COMITE CONSULTATIF DE LA MOBILITE
CCM
Procès-verbal définitif de la réunion n°6 du 6 février 2022

- **Rue du Cerisier** : présentation du projet – effets chicanes avec création de l’accès cyclistes, cfr slides 3 et 4

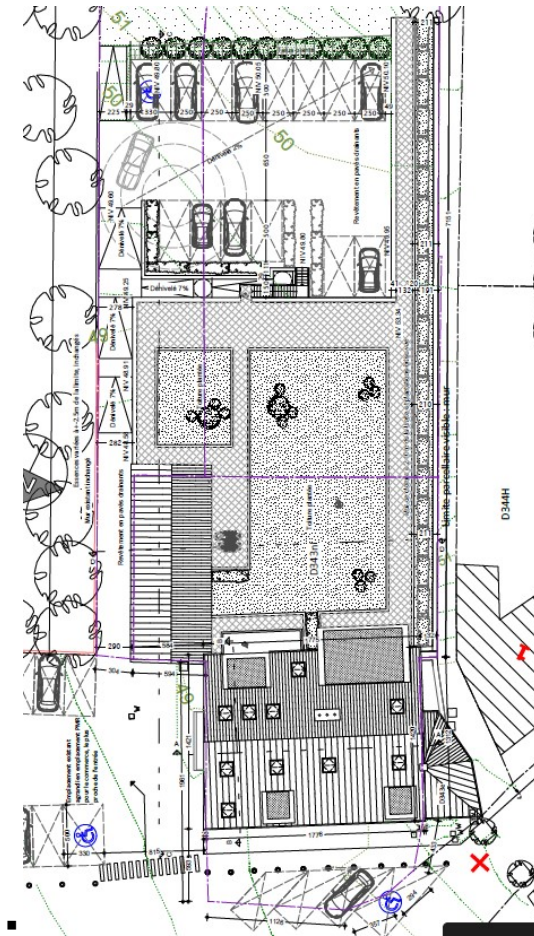
- Interpellations :

- Quels sont les interventions prévues ?
 - Les interventions sont limitées à de l’aménagement afin de sécuriser la zone et réduire les vitesses (marquage, coussins, signa, etc). La structure de voirie est conservée en l’état

- Pour les cyclistes surtout privilégier la montée, dans la descente, aucune obligation
 - Raison pour laquelle le parking n’est que du côté impair
- Le projet est arrivé pour donner suite au constat d’une activité dans cette rue. Ne faudrait-il pas tenir compte lors des permis que si l’activité génère du stationnement cela est à prévoir dans le projet ?

- 3 emplacements ne sont réservés qu’au cimetière
 - En période de cérémonie, d’autres interdictions sont installées
- Il faudra prévoir une ligne axiale discontinue dans la partie entre parking et premier dispositif afin que des voitures ne se stationnent quand même le long de la chaussée.

- Ne pas perdre de vue que l’ensemble de la rue est une zone 50. Même si des aménagements ont été fait, toute la rue doit être étudiée

- Pour ce point il est proposé de revenir avec des propositions vers l'échevine et ce de façon collective.
- Il manque un cheminement piéton sur ce tronçon

- Le jour où un dossier complet sera étudié, cet aspect sera intégré.
- Un sentiment de danger dans une partie liée à la couverture végétale est ressenti, ne faudrait-il pas prévoir un éclairage ?

- Difficulté de répondre à l'ensemble des demandeurs qui ont des attentes différentes
 - Proposition en cours par Ores d'un plan global sur 10 ans
- Ne faudrait-il pas prévoir un marquage blanc aux endroits afin d'attirer l'attention ?

Les aménagements de voiries sont très coûteux, de plus il y a lieu de prévoir l’installation d’égout => Il s’agit d’un projet à intégrer dans un plan d’investissement avec un soutien régionale au financement.

- C’est pour cette raison que le stationnement n’est prévu que dans le bas de la rue car il servira également au cimetière.
- Lorsqu’il y a des cérémonies au cimetière, réserver le stationnement au cimetière et pas au public

- Une réflexion est en cours sur la réduction des éclairages publics sur l'ensemble du territoire (biodiversité)
 - Il y a lieu d'analyser le bénéfice / perte d'un changement de mesure

- Peut être étudié mais attention à la signalisation d'une ligne blanche dans le code de la route, un marquage génère une règle.
- **Place de Sart** : contraintes et plans cfr slides 5 et 6
